ZAPYTANIE

Dotyczy: ogłoszenia o przetargu na – „Budowa targowiska miejskiego w mieście Szczuczyn wraz z niezbędną infrastrukturą techniczną ”

RRI.271.08.2012

Burmistrz Szczuczyna w odpowiedzi na złożone zapytanie nr 6 dotyczące prowadzonego postępowania przetargowego na zadanie pod nazwą: „**Budowa targowiska miejskiego w mieście Szczuczyn wraz z niezbędną infrastrukturą techniczną**”, udziela następującej odpowiedzi:

RZUT PRZYZIEMIA-ROZSTAWIENIE STOŁÓW - WIATA NR 11
SKALA 1:50

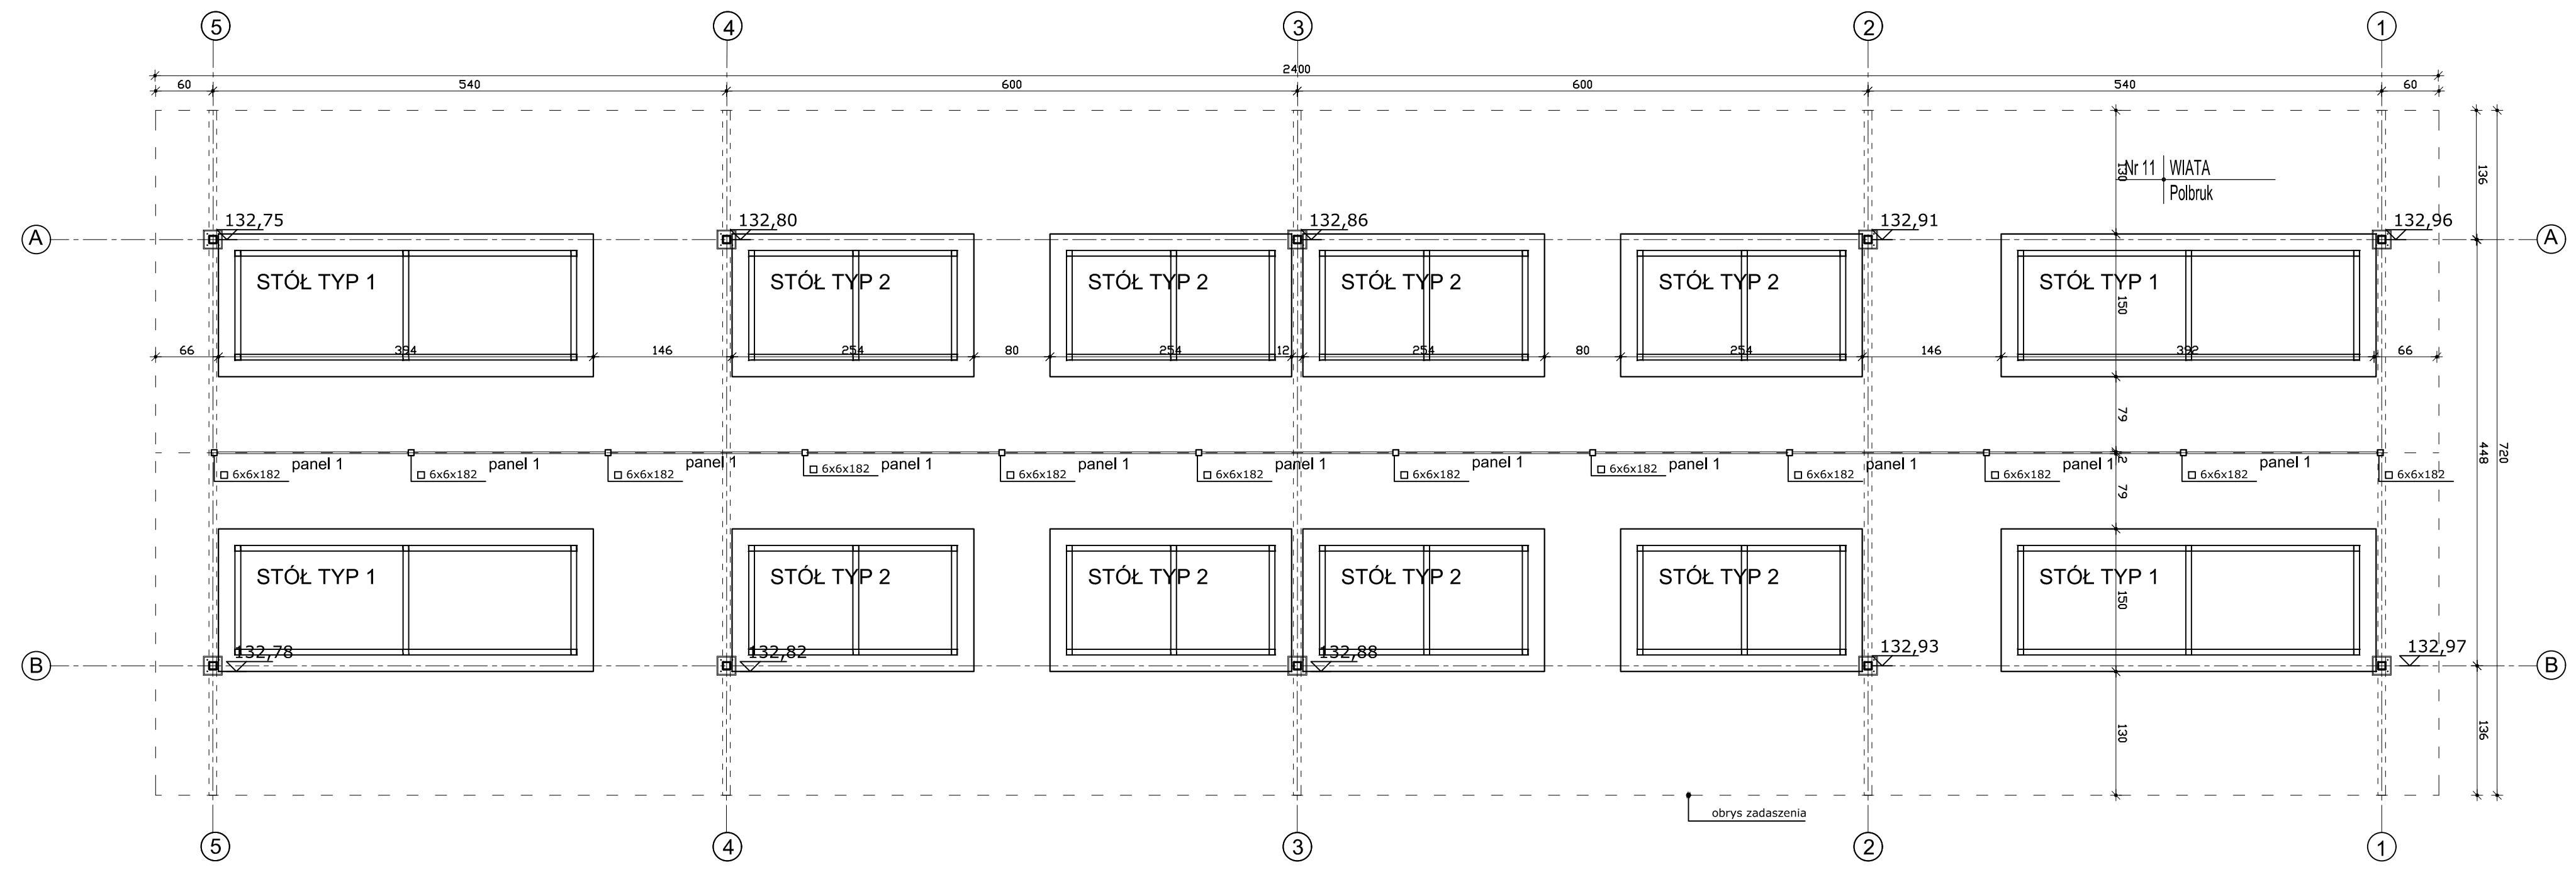
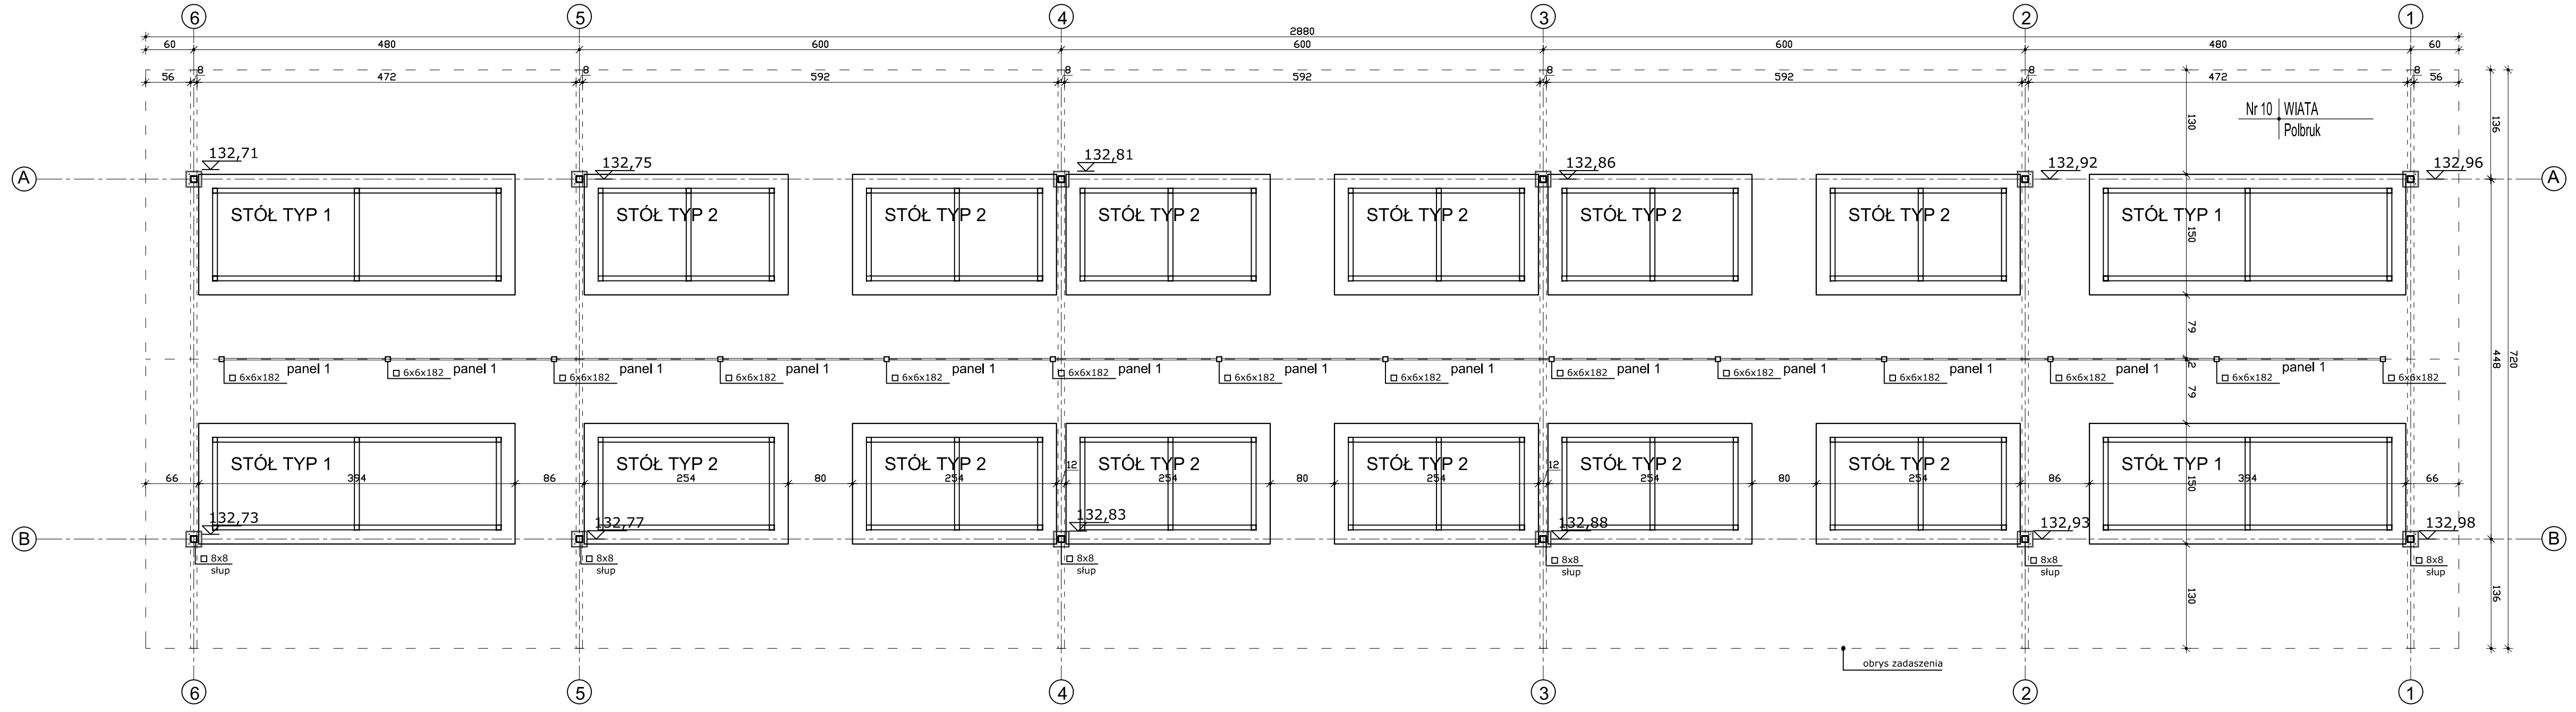
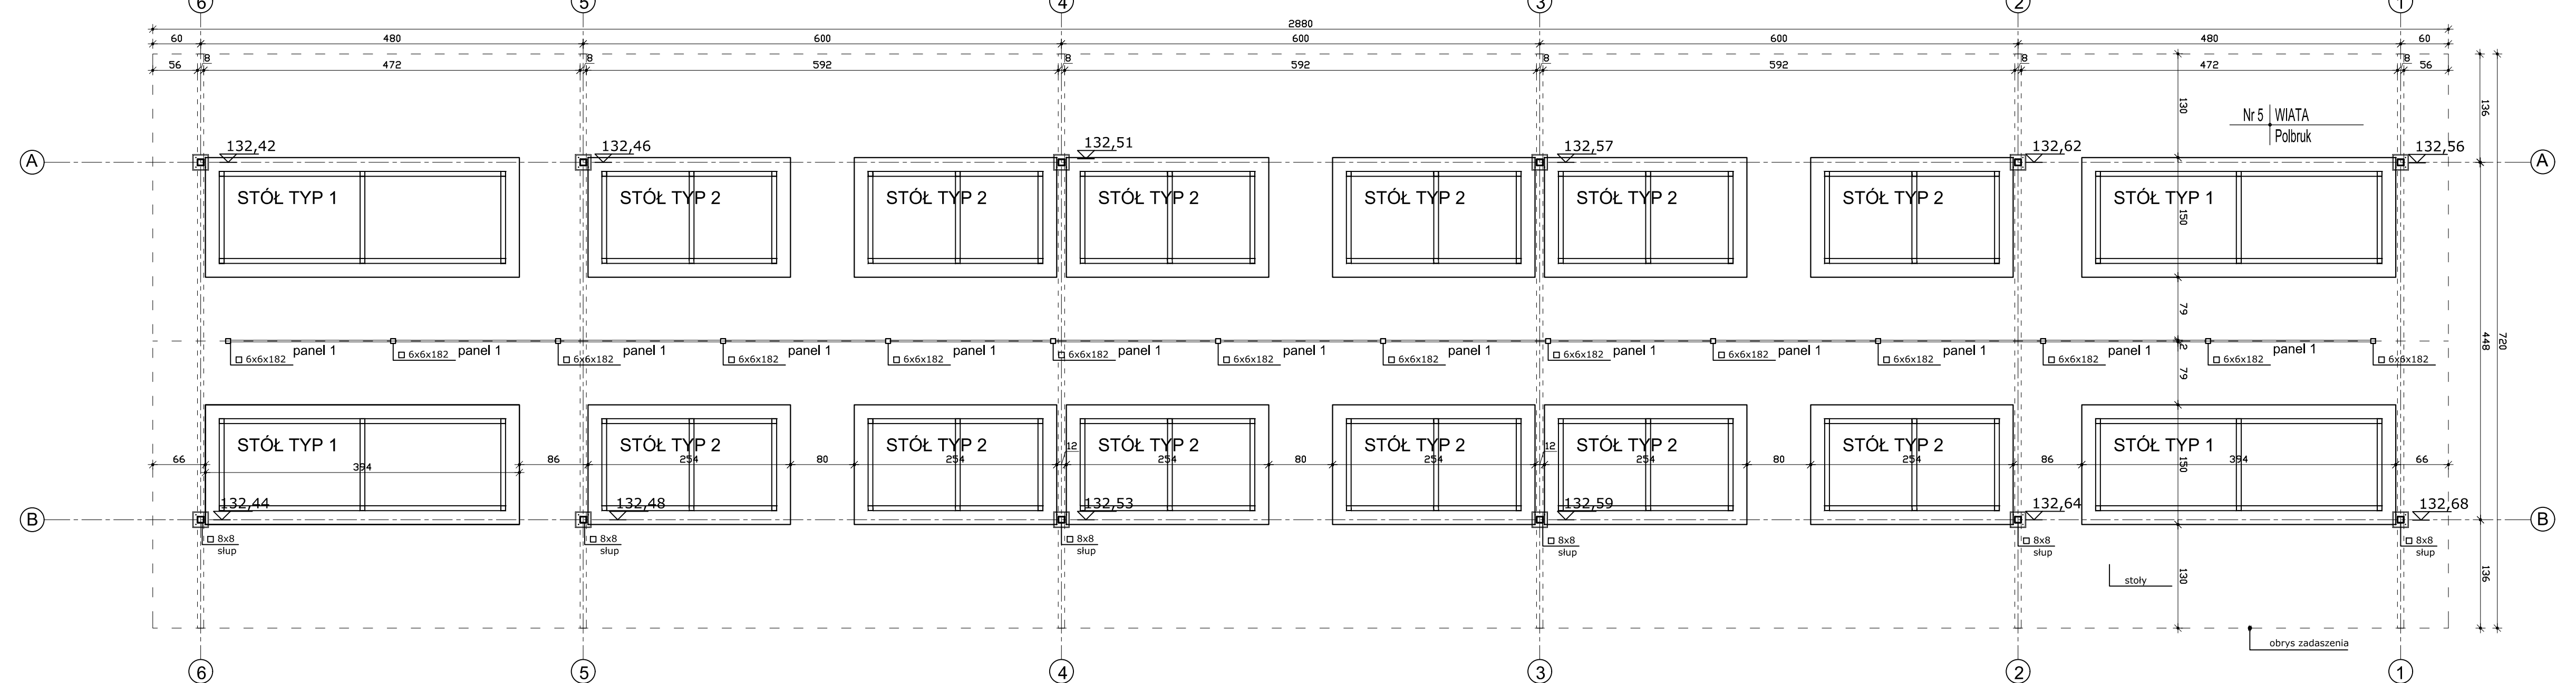
1. Z jakiego materiału mają być wykonane stoły duże i małe pod wiatami handlowymi?
Brak rysunków roboczych.
2. Brak w dokumentacji typu i wielkości separatora. Jaki typ separatora przyjąć?

- Ad.1.** Konstrukcja stołów wg rys. AR-W-240 (załącznik) oraz pozycji 93 przedmiaru. W kalkulacji blaty stołów – drewniane powleczone blachą stalową ocynkowaną (wymiary i ilości blatów wg załącznika na stronie internetowej).
